**Avis délibéré de l'Autorité
environnementale sur la modification de la
déclaration d'utilité publique (DUP) de la ligne
18 du réseau de transport public du Grand Paris
Express (78-91-92)**

n°Ae : 2020-114

Avis délibéré n° 2020-114 adopté lors de la séance du 24 mars 2021

Figure 4 : Plan d'intention de ZAC de la gare Guyancourt Saint Quentin susceptible d'évoluer (source : dossier)

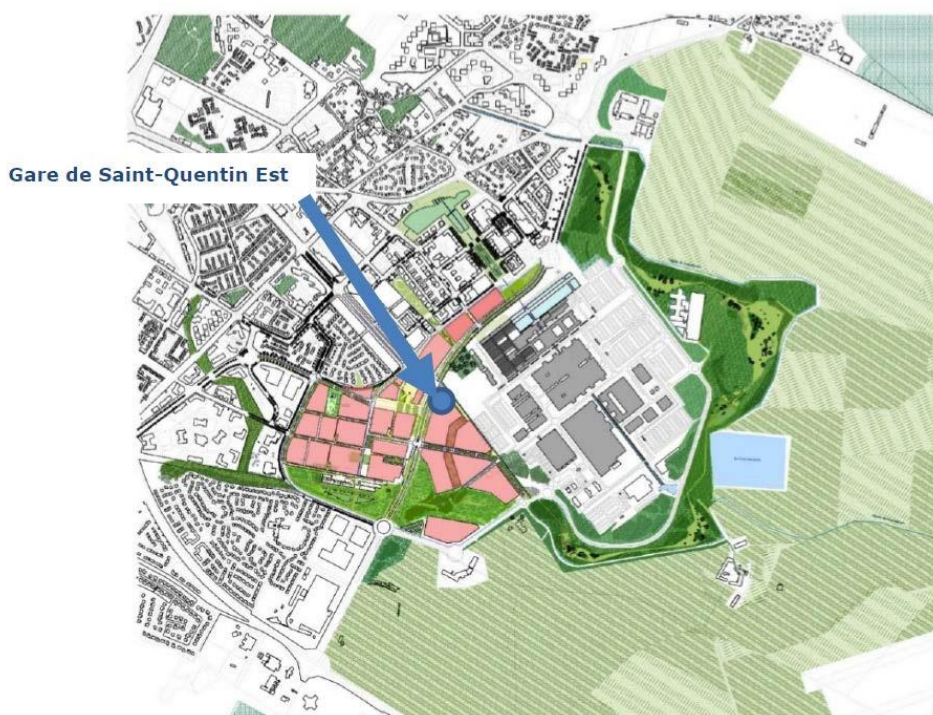
L'adoption du dossier de réalisation de la ZAC est prévue à la fin de l'année 2021. Selon la notice de présentation des principaux ouvrages, il est envisagé une offre tertiaire (secteur industriel, locaux d'activités et commerces) d'environ 150 000 m² de surface de plancher ainsi que 1 800 logements dans le périmètre de la nouvelle ZAC⁷. L'Ae relève que les informations fournies dans la section de l'étude des incidences consacrée aux effets cumulés diffèrent sensiblement de cette présentation.

L'Ae recommande de mettre à jour les informations relatives à la ZAC Saint-Quentin Guyancourt en assurant la cohérence entre les différentes pièces du dossier.

Figure 8 : Continuités écologiques au sein du plateau de Saclay (source : dossier)

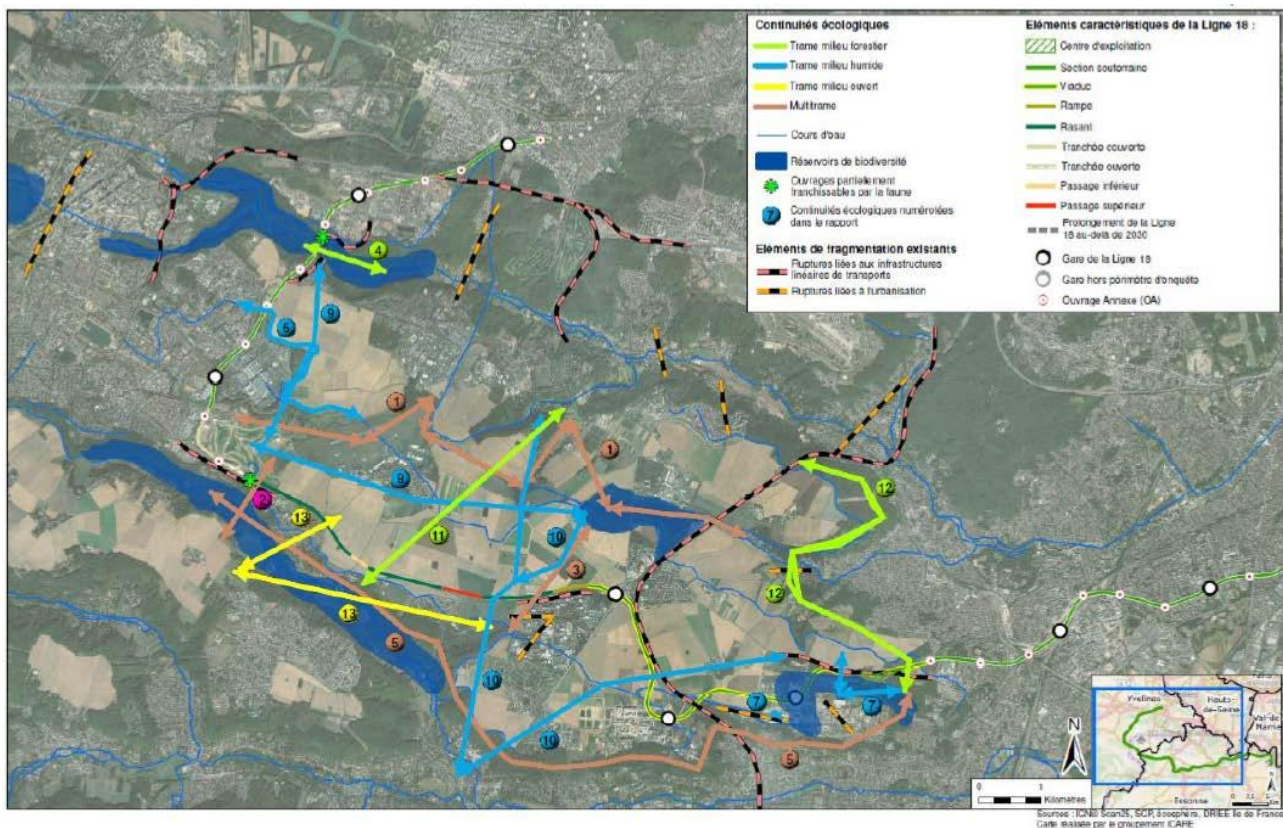
Les indications fournies sont parfois vagues. Il est par exemple mentionné que « *un ou deux ouvrages mixtes* » sont prévus au niveau de la continuité n°13. Dans le cas de la continuité n°2 au niveau du golf national, les mesures sont encore à l'étude et il est annoncé qu'elles seront détaillées dans le dossier d'autorisation environnementale.

L'Ae recommande de compléter les informations relatives au fonctionnement des continuités écologiques, aux incidences du projet et de définir plus précisément les mesures de réduction prévues en accompagnant ces éléments d'une cartographie à une échelle adaptée.
